国立研究開発法人日本原子力研究開発機構 核燃料サイクル工学研究所
再処理施設に係る廃止措置計画変更認可申請書

再処理施設の安全対策の実施内容について、高放射性廃液貯蔵場(HAW)及びガラス固化技術開発施設(TVF)ガラス固化技術開発棟に係る事故対処の有効性評価の進め方、基本的考え方(有効性評価の起因事象、事故選定等)及び制御室の安全対策を示したことから、その結果を反映する。

核燃料サイクル工学研究所 再処理施設 廃止措置計画変更認可申請書

変更前後比較表

別図-1 換気系統概略図

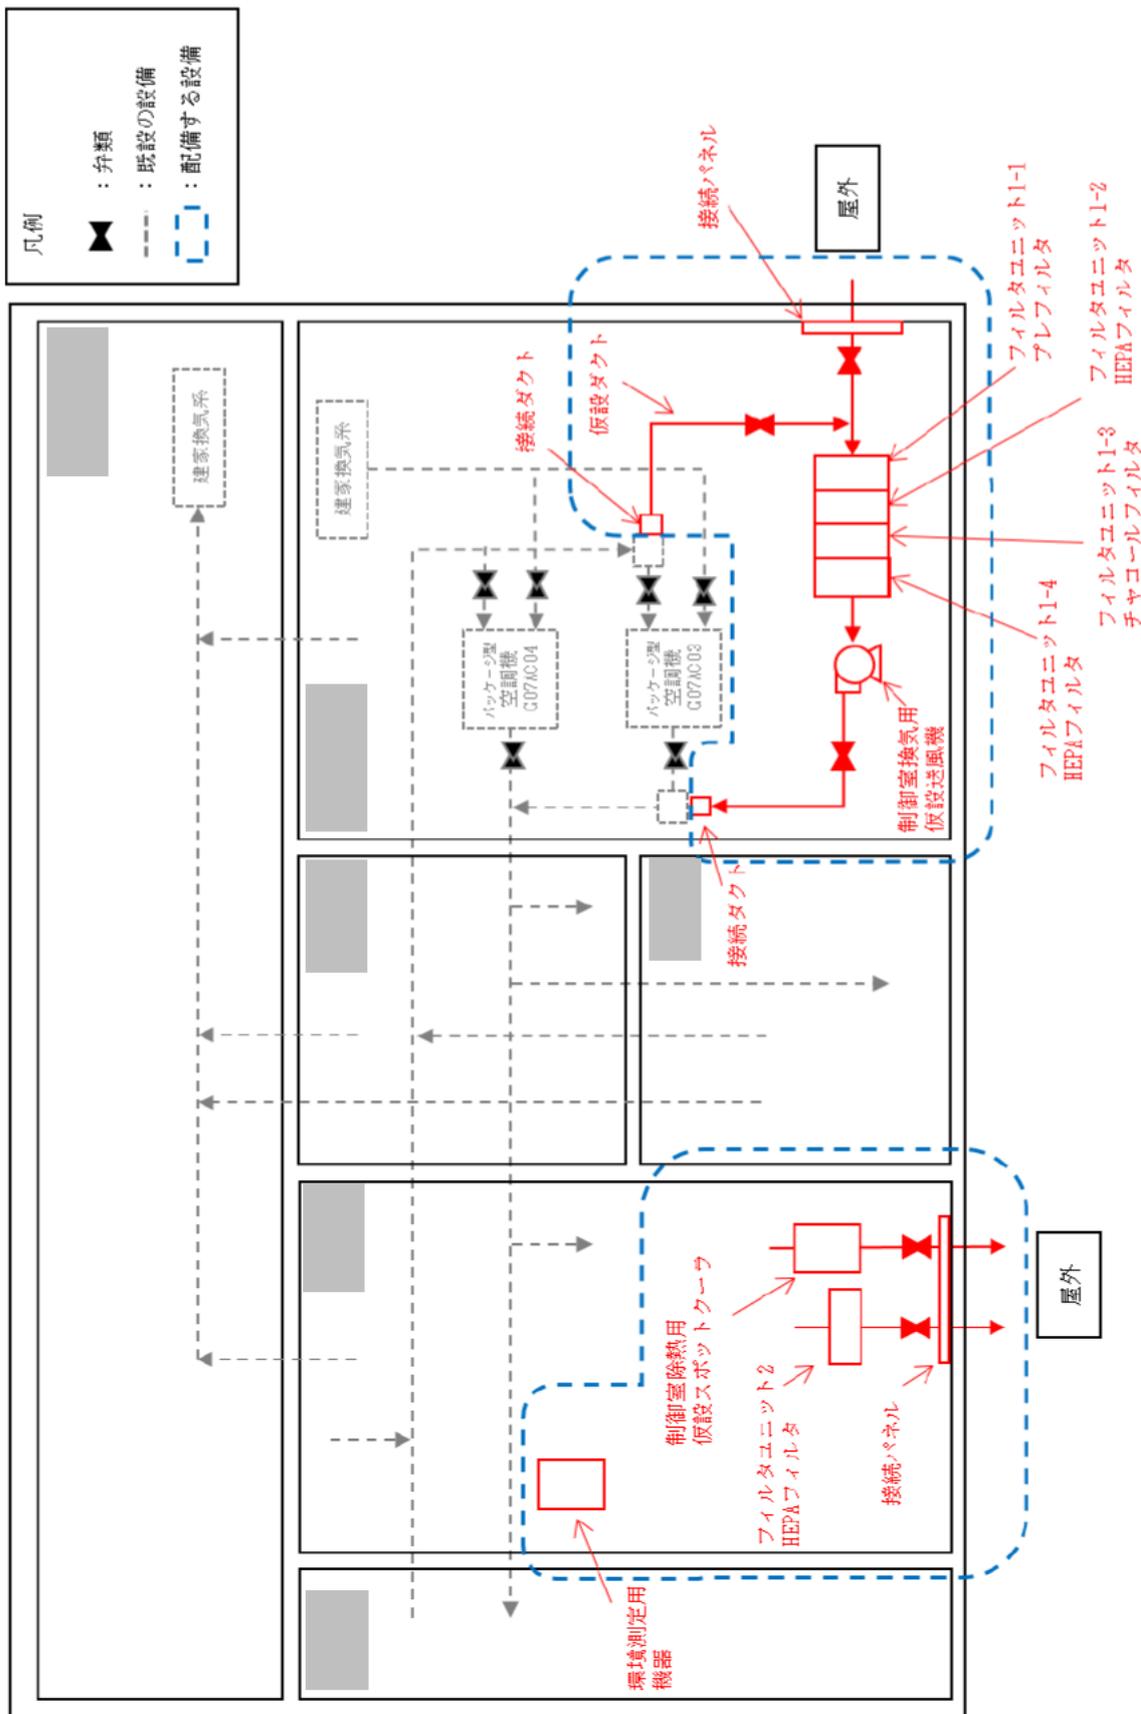
本施設の空調機械室 (G242) に制御室換気用仮設送風機、フィルタユニット、仮設ダクト、接続ダクト、接続パネル、隔離弁を配備する。制御室 (G240) に制御室除熱用仮設スポットクーラ、フィルタユニット、仮設ダクト、接続パネル、隔離弁及び環境測定用機器を配備する。換気系統概略図を別図-1 に示す。

別図-1 冷却水配管への接続口の設置概要図 (設置前)

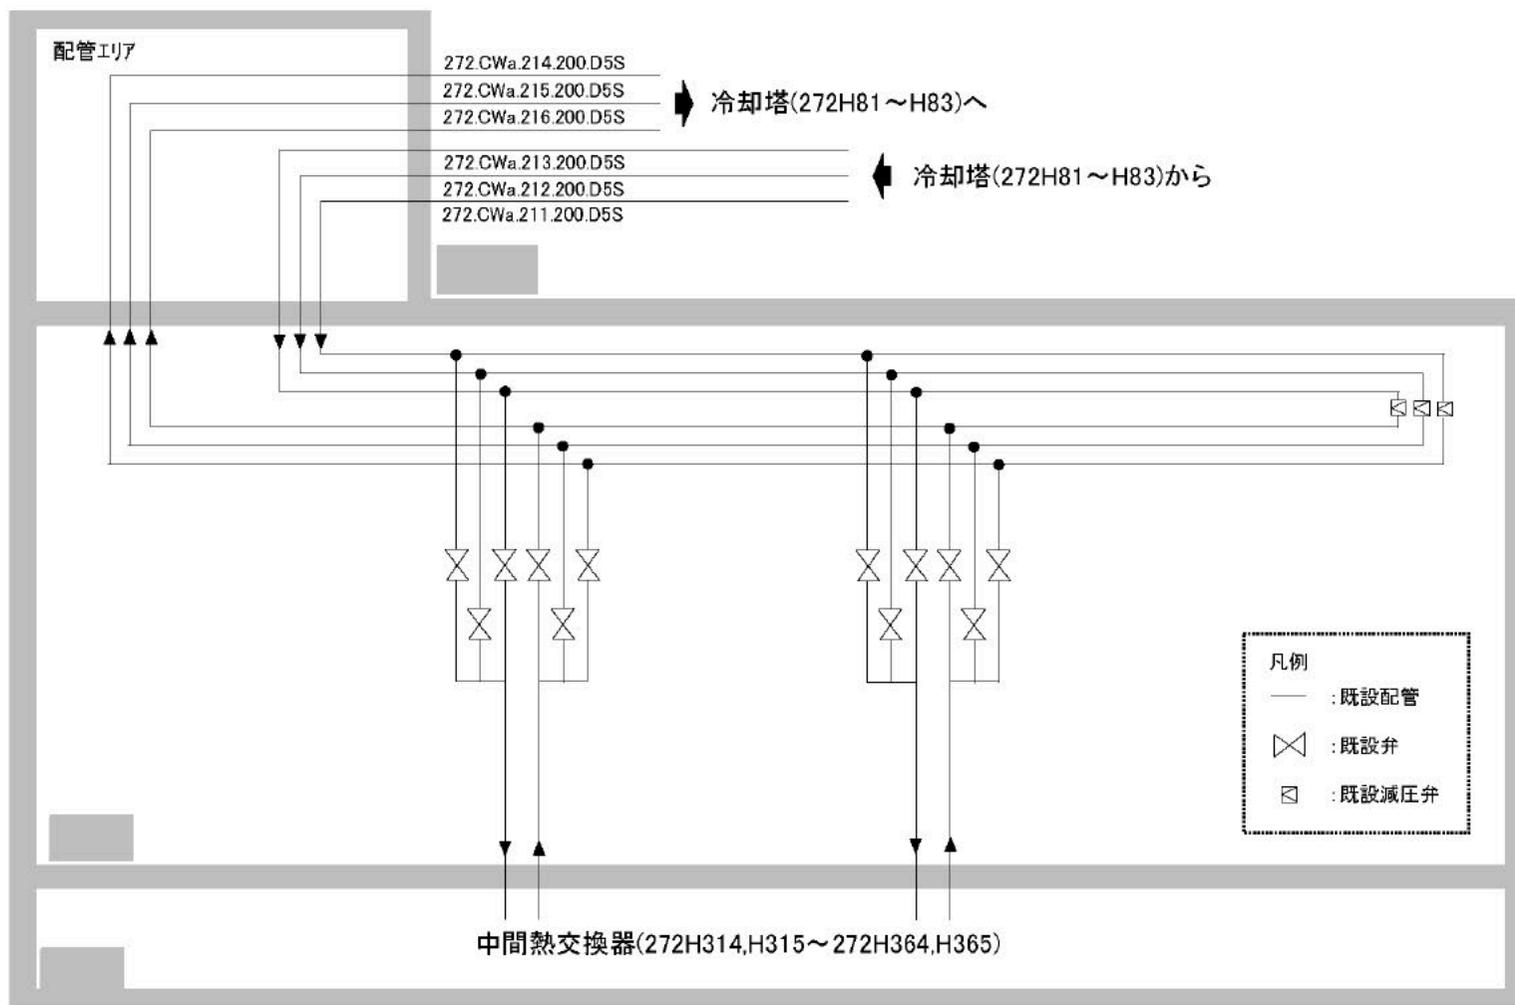
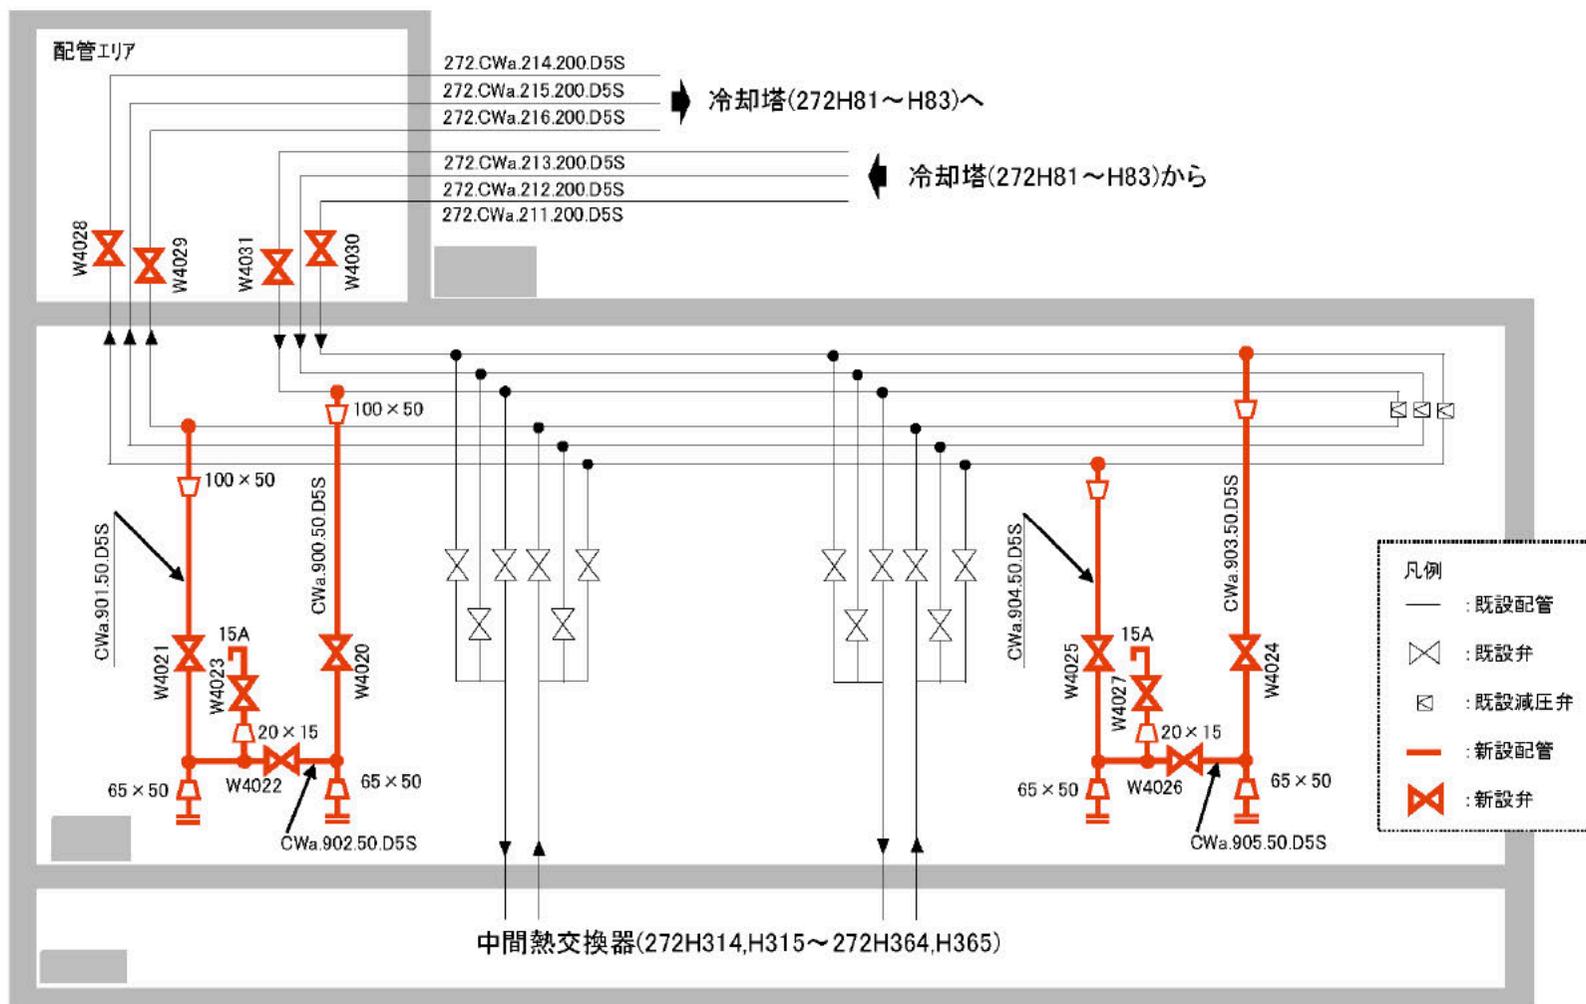
本申請に係る接続口の設置は、再処理施設の技術基準に関する規則第 36 条に基づき、事故対処に係る未然防止対策及び遅延対策として、冷却水配管及び純水配管へ接続口を設置するものである。設置する接続口は、既設配管と同材料を使用し、機能・性能に影響を与えないようにする。接続口の設置概要を別図-1～別図-4 に示す。
